**Area Vasta Costa – Dipartimento di PISA Settore Supporto Tecnico**

**Oggetto:** [ID 2274] PAUR ex D. Lgs. 152/2006 art. 27-bis e L.R. 10/2010 art. 73-bis, Progetto di modifica del complesso impiantistico gestito da Consorzio Aquarno S.p.A. sito nei comuni di Santa Croce sull'Arno (PI) e Fucecchio (FI) – impianto di depurazione di Santa Croce, unità di trattamento fanghi, impianto di recupero cromo e impianto di depurazione di Ponte a Cappiano. Proponente: Consorzio Aquarno S.p.A. - Richiesta di pareri e contributi tecnici istruttori. Dicembre 2024

## PARERE IN MATERIA DI PAUR

Nella planimetria (DI075AIATTTAV2P) sono individuate tre baie destinate allo stoccaggio dei fanghi centrifugati costituiti da: 190206, 190203, 190812.

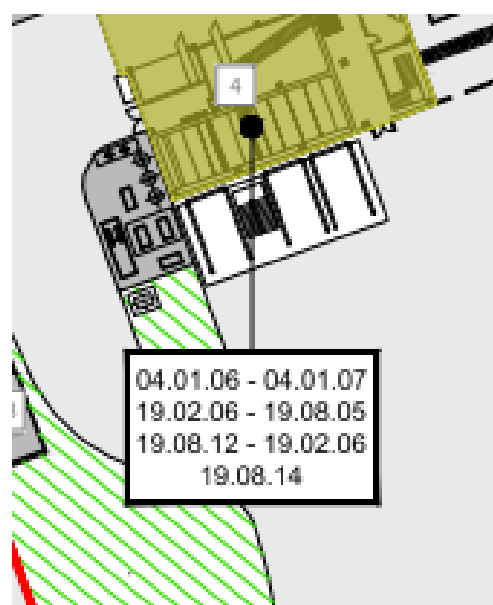
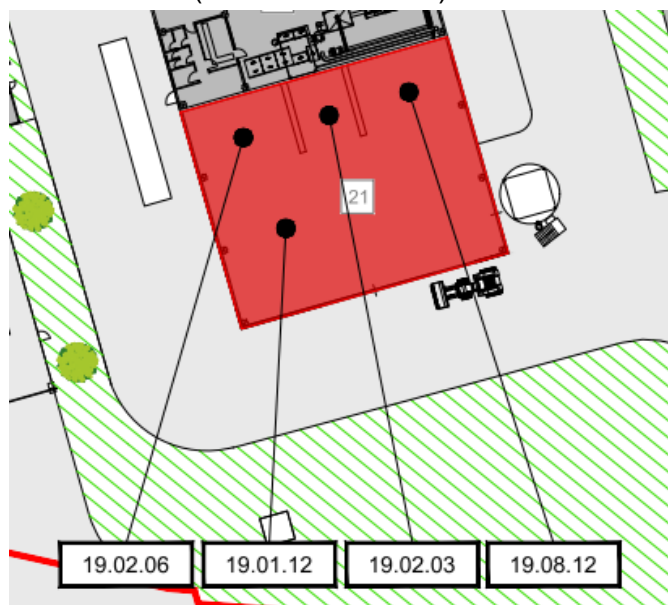
Nella stessa planimetria, adiacente all'ufficio "sala controllo", sembra ubicata l'area di stoccaggio dei fanghi provenienti da terzi (foto sotto a destra).

La suddetta planimetria indica alcuni EER che non trovano riscontro nella legenda (190814 – silos?, 130208 e i fanghi indicati nella sala controllo). **Si ritiene che il proponente debba fornire una planimetria più chiara con evidenziate anche in legenda le zone di stoccaggio dei rifiuti.**

► Nella planimetria (DI075AIATTTAV2P) relativa al deposito dei rifiuti del UTF, sono indicati alcuni EER che non trovano riscontro nella legenda (190814 – silos?, 130208 e i fanghi indicati nella sala controllo). Si ritiene che il proponente debba fornire una planimetria più chiara con evidenziate anche in legenda le zone di stoccaggio dei rifiuti.
